## **Rapport de l'Inspection des installations classées**

Visite d'inspection du 24/10/2024

#### **DIANA FOOD**

Références : UD35/2024-587

**Localisation des baches et des poteaux incendie**

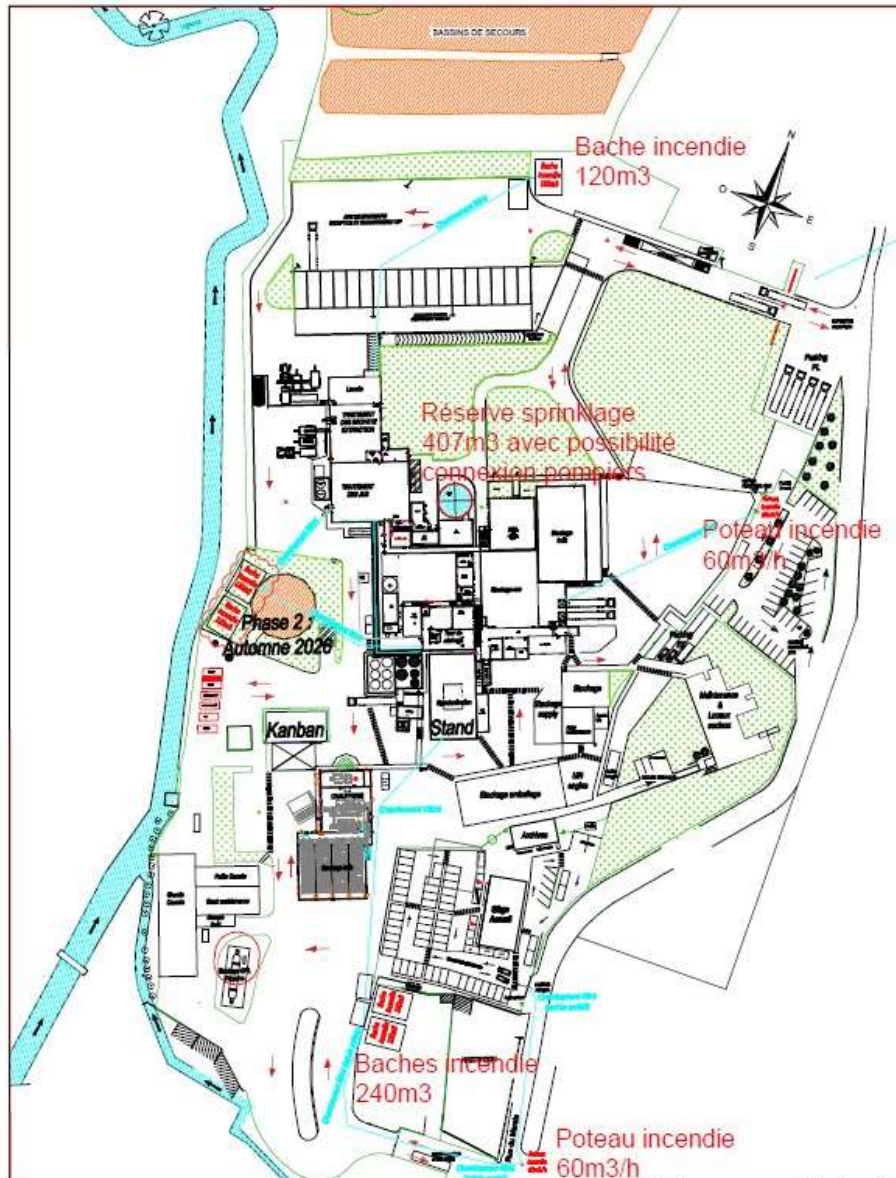
- présence des trois bâches de 120 m<sup>3</sup> aux endroits projetés (voir photos jointes en annexe et plan ci-dessous) équipées de raccords normalisés,
- accessibilité aux bâches pour les services de secours : aires de stationnement matérialisées au sol, accès au site via deux portails d'accès (entrée nord et sud) et des voies engins.
- création d'un portillon près de l'accès nord pour faciliter l'accès au poteau incendie, comme préconisé par le SDIS.

**> L'inspection note cependant que conformément à la demande du SDIS, un panneau indiquant la voie à emprunter pour accéder aux réserves devra être apposé sur chacun des deux portails.**
